Avviso Urgente di Sicurezza sul Campo

Strumento QIAcube® Connect MDx, RIF 9003070

Problema relativo a schermate utente di QIAcube Connect MDx – novembre 2021

Figura 1 – Schermata di esecuzione della configurazione.

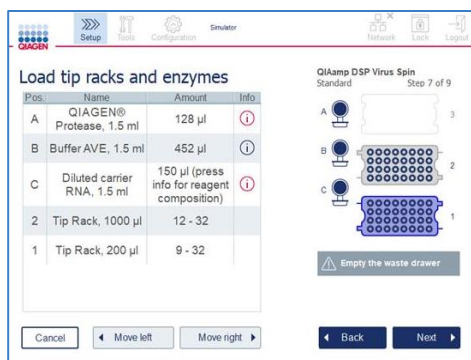
Questo problema è connesso alle informazioni fornite durante l'esecuzione della configurazione, che hanno lo scopo di indicare all'utente i volumi di reagenti da aggiungere nella provetta. Durante la fase "Load tip racks and enzymes" (Caricare Tip Rack ed enzimi) dell'esecuzione della configurazione, gli utenti hanno la possibilità di accedere a informazioni più dettagliate facendo clic sul pulsante **Info** (Informazioni) ⓘ come mostrato in Figura 1. La schermata passa quindi a una schermata simile, mostrata in Figura 2, contenente informazioni secondo le quali si deve aggiungere un **volume minimo** invece del volume esatto, come indicato dettagliatamente in Figura 1.

1. Seguire le istruzioni nella schermata iniziale del menu di esecuzione della configurazione (Figura 1) e assicurarsi che il volume indicato dettagliatamente nella schermata di esecuzione della configurazione venga rispettato utilizzando solo un volume effettivo.
2. Eseguire l'upgrade all'ultima versione del protocollo il cui rilascio è previsto entro il 1° dicembre 2021 e che sarà disponibile all'indirizzo **www.qiagen.com** nella pagina del prodotto dello strumento QIAcube Connect MDx. Oltre alla correzione del testo, non saranno implementate altre modifiche al protocollo.
3. Compilare la Conferma di ricezione allegata a questa lettera e restituirla a QIAGEN PRIMA POSSIBILE.

Figura 2 – Schermata visualizzata dopo aver premuto ⓘ

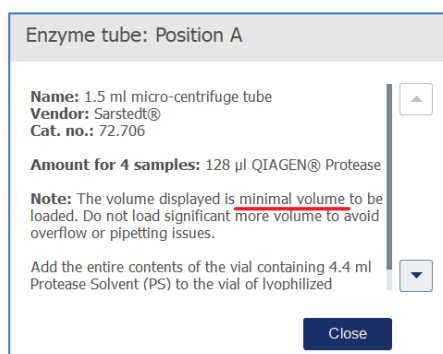
Mentre la quantità effettiva indicata è precisa, le informazioni aggiuntive fornite nella sezione Note (Nota) non indicano chiaramente che tale volume deve essere caricato esattamente sullo strumento.

Se un utente fraintende le indicazioni presenti sulla schermata delle informazioni (Figura 2) e pipetta più del volume consigliato indicato nella schermata di esecuzione della configurazione (Figura 1), le provette potrebbero contenere una quantità di reagente eccessiva o insufficiente. Ciò potrebbe portare a un campione eccessivamente o non sufficientemente diluito, oppure lisato in modo improprio, la qual cosa, a sua volta, influenzerebbe la processazione a valle, portando a un risultato falso negativo o falso positivo, se non ci si dovesse rendere conto che si è verificato un problema con il processo di preparazione dei campioni.

QIAGEN riconosce che questo problema può influire sul flusso di lavoro e sta attualmente aggiornando e verificando i protocolli interessati. Le nuove versioni di ciascun protocollo, nonché le istruzioni su come installare le nuove versioni, saranno disponibili entro il 1° dicembre 2021. Le nuove versioni possono essere scaricate nella pagina del prodotto dello strumento QIAcube Connect MDx all'indirizzo **www.qiagen.com**.
